**AVIS RELATIF À LA PROTECTION
CONTRE LES EVENTUELS EFFETS NOCIFS ET NUISANCES
PROVOQUÉS PAR LES RAYONNEMENTS NON IONISANTS
GÉNÉRÉS PAR DES ANTENNES ÉMETTRICES STATIONNAIRES**

Commune : HERSTAL - Exploitant : PROXIMUS

Référence exploitant : 41ERS_01

Rapport n° 2222 / 2023

Figure 1 : Vue en plan des lieux de séjour et des points de contrôle

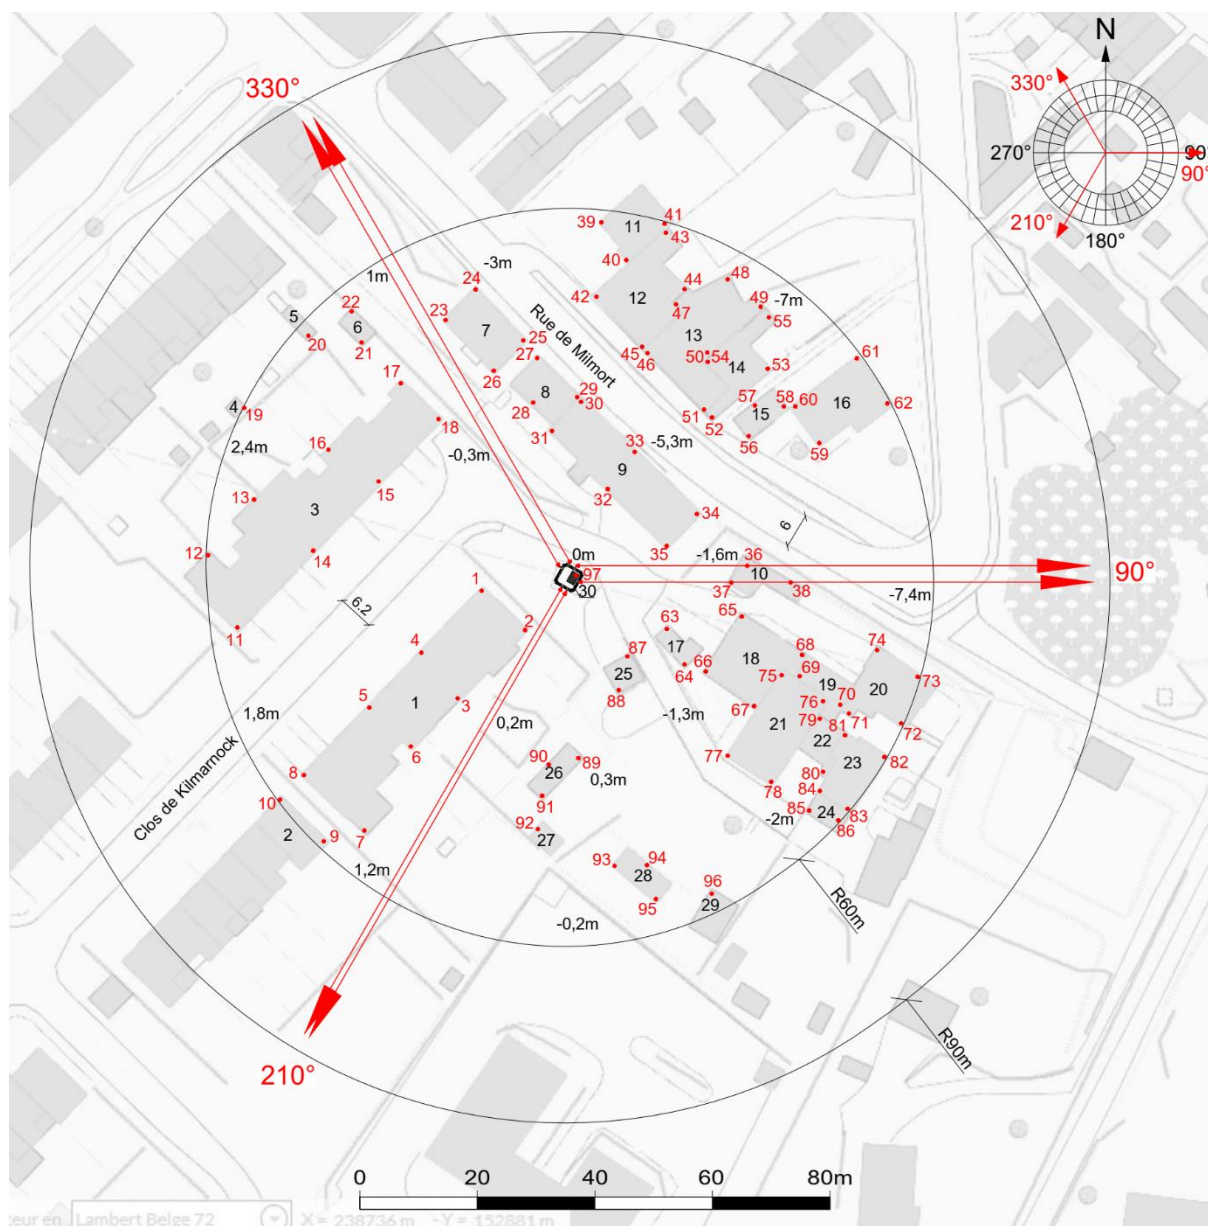
N° point de contrôle	LS	Atténuation (dB)	Indice d'exposition relatif à la limite par installation IE_i
9	LS2	3,0	0,559
10	LS2	3,0	0,435
7	LS1	3,0	0,330
8	LS1	3,0	0,260
24	LS7	3,0	0,234
12	LS3	3,0	0,153
23	LS7	3,0	0,142
11	LS3	3,0	0,134
13	LS3	3,0	0,130
82	LS23	3,0	0,105
83	LS23	3,0	0,080
26	LS7	3,0	0,062
19	LS4	3,0	0,059
3	LS1	3,0	0,057
6	LS1	3,0	0,050
17	LS3	3,0	0,049
18	LS3	3,0	0,045
25	LS7	3,0	0,041
2	LS1	3,0	0,041
16	LS3	3,0	0,039
84	LS23	3,0	0,035
21	LS6	3,0	0,032
20	LS5	3,0	0,031
5	LS1	3,0	0,030
28	LS8	3,0	0,029
4	LS1	3,0	0,029
81	LS23	3,0	0,029
38	LS10	3,0	0,028
15	LS3	3,0	0,026
90	LS26	3,0	0,025
91	LS26	3,0	0,025
22	LS6	3,0	0,025
27	LS8	3,0	0,024
74	LS20	3,0	0,024
36	LS10	3,0	0,021

En ce qui concerne les antennes de l'installation mentionnées dans le tableau 1, la distance maximale à laquelle la limite pourrait être atteinte, à l'extérieur, est égale à 80,7 m. S'il n'y a pas de LS à une distance inférieure, les antennes respectent forcément la limite d'immission.

Dans le cas des LS situés à l'intérieur des bâtiments, une atténuation d'obstacle est prise en compte et il en résulte que la distance maximale à laquelle la limite pourrait être atteinte se réduit à 57,1 m.

Figure 2 : Vue en plan des installations d'antennes dans un rayon de 300 mètres autour de l'installation faisant l'objet de la demande d'avis

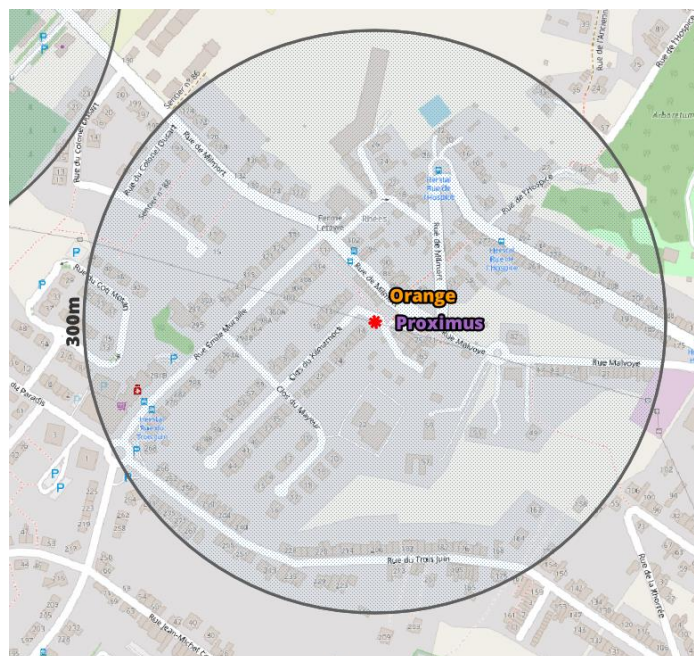
Compte tenu du nombre d'installations localisées dans la figure 2, il apparaît que l'intensité du rayonnement électromagnétique généré, dans les lieux de séjour situés à proximité de l'installation référencée dans le paragraphe 2, par l'ensemble des antennes émettrices stationnaires de l'ensemble des exploitants du même site d'antennes émettrices stationnaires respecte la limite fixée à l'article 4, § 2 du décret.
